改善箇所説明図

燃料タンク(100L)

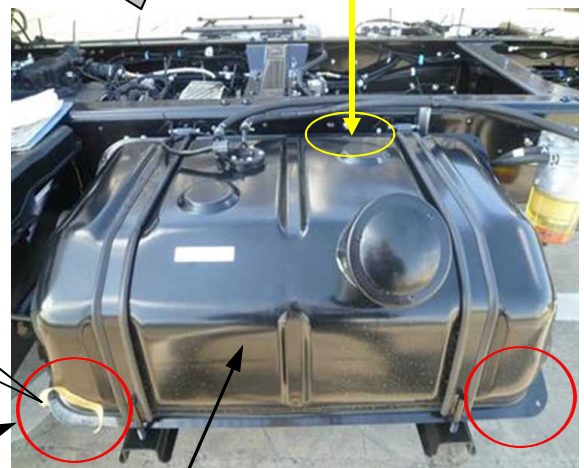
基準不適合発生箇所

中型トラックの燃料タンク製造工程において、プレス成型後のシーム溶接の条件設定が不適切なため、燃料タンクのR部分が融合されていないことがある。そのため、そのままの状態で使用を続けると、当該部位から燃料がしみ出ることがあり、最悪の場合、滴下するおそれがある。

全車両、燃料タンクを良品と交換する。また、交換修理用部品が組み付けられた可能性がある車両は、燃料タンクの製造ロット番号を確認し、該当する場合は燃料タンクを良品と交換する。

識別：対策品の交換終了は、燃料タンクの給油口部分に白色ペイントを塗布する。
